**Avis délibéré en date du 8 novembre 2018  
de la Mission régionale d'autorité environnementale d'Île-de-France  
sur le projet géothermique  
de la communauté d'agglomération Paris-Vallée de la Marne  
à Champs-sur-Marne (77)**

## Synthèse de l'avis

Illustration n° 5 : coupe des forages (en bleu, aquifères traversés)

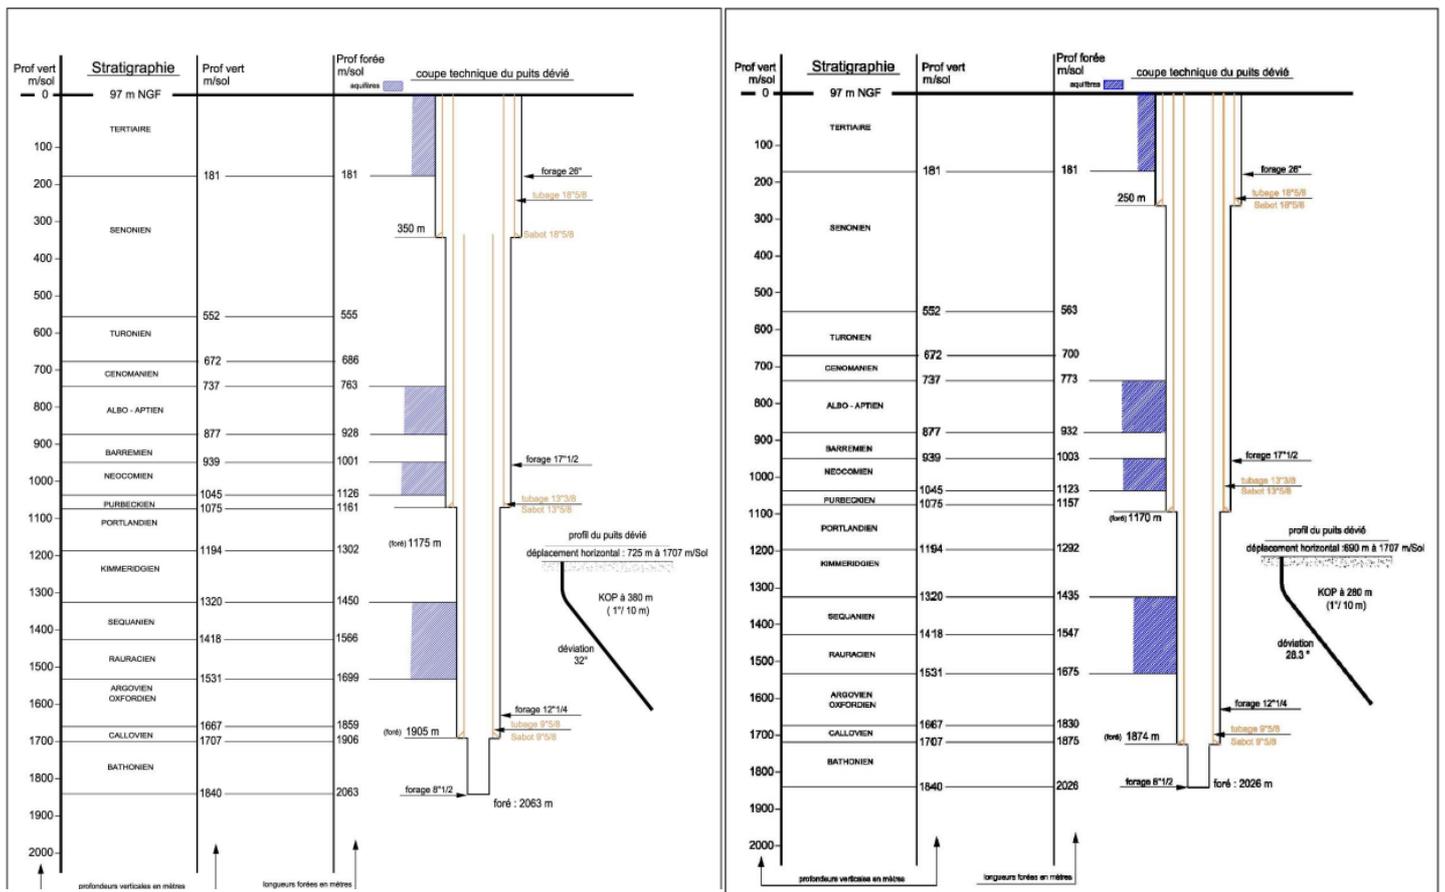
Selon le pétitionnaire, la conception des puits (double cuvelage et double cimentation en traversée des aquifères), (cf la coupe des deux forages), permet d'assurer une étanchéité des puits limitant le risque de contamination (voir coupe des forages). De plus, les forages seront équipés de tubages permanents en acier, cimentés sur toute leur hauteur, interdisant toute communication des aquifères entre eux.

Illustration n°6 : valuation des niveaux sonores présentés dans le dossier

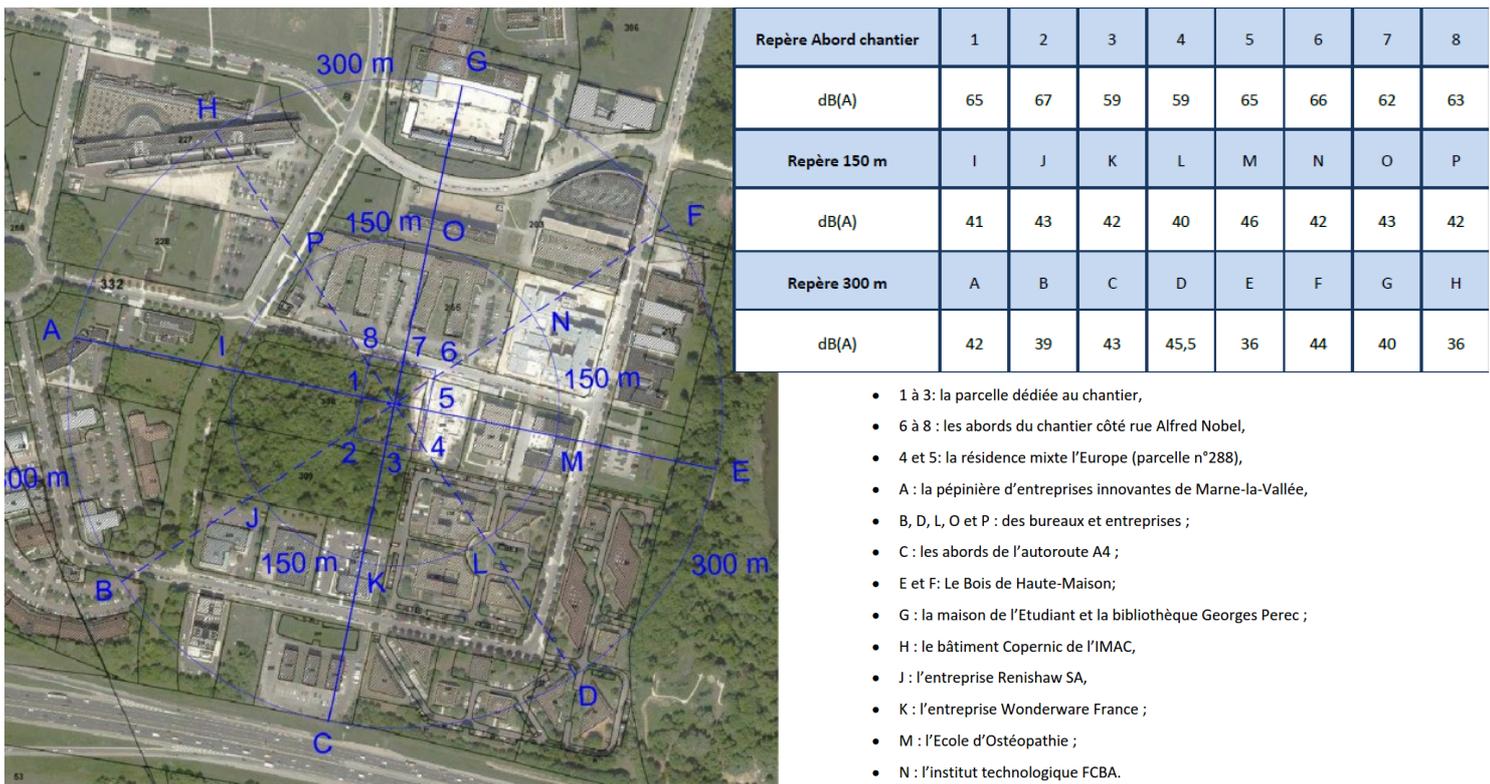
La Mrae constate que la présentation de l'étude sur les niveaux sonores ne mentionne pas si les niveaux de bruit présentés prennent en compte ou non le niveau sonore ambiant initial (avant travaux)<sup>12</sup>.

Au regard des niveaux de bruit initiaux indiqués dans le dossier (entre 65 dB et 70 dB) aux abords du site, il semble que cela ne soit pas le cas. Les niveaux sonores évalués pour la phase de travaux sont en effet inférieurs à ce niveau initial.

**La MRAe recommande de compléter l'étude d'impact :**

- **par une évaluation du niveau de bruit ambiant aux abords du site durant le chantier, de jour et de nuit, en particulier en fin de semaine ;**
- **par la présentation des mesures qui seront mises en œuvre pour réduire le bruit perçu dans la résidence étudiante jouxtant le chantier.**

Illustration n° 7 : impact hydraulique du projet en exploitation sur les installations de géothermie voisines

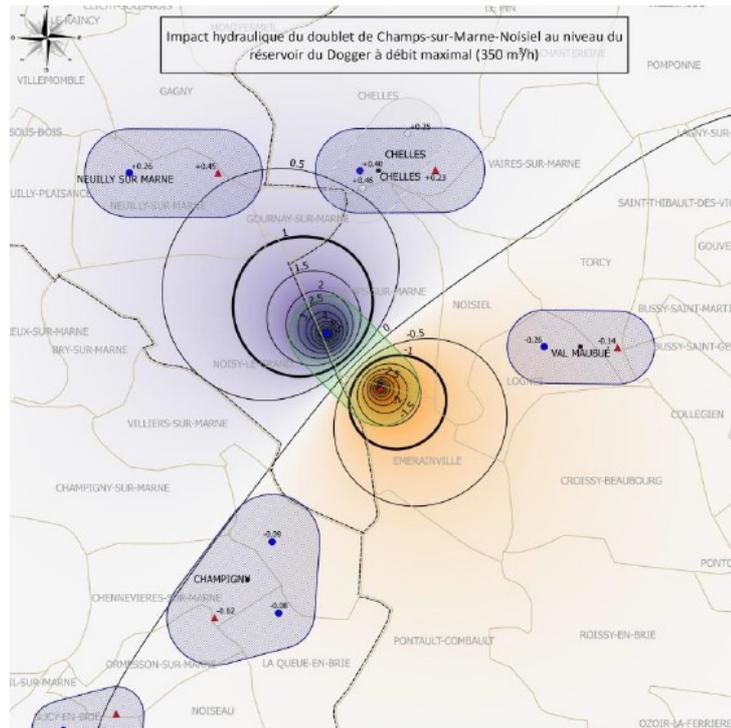
L'impact de l'installation en exploitation sur les installations géothermiques au Dogger est bien développé et permet d'apprécier le faible impact de l'installation sur ses voisins.
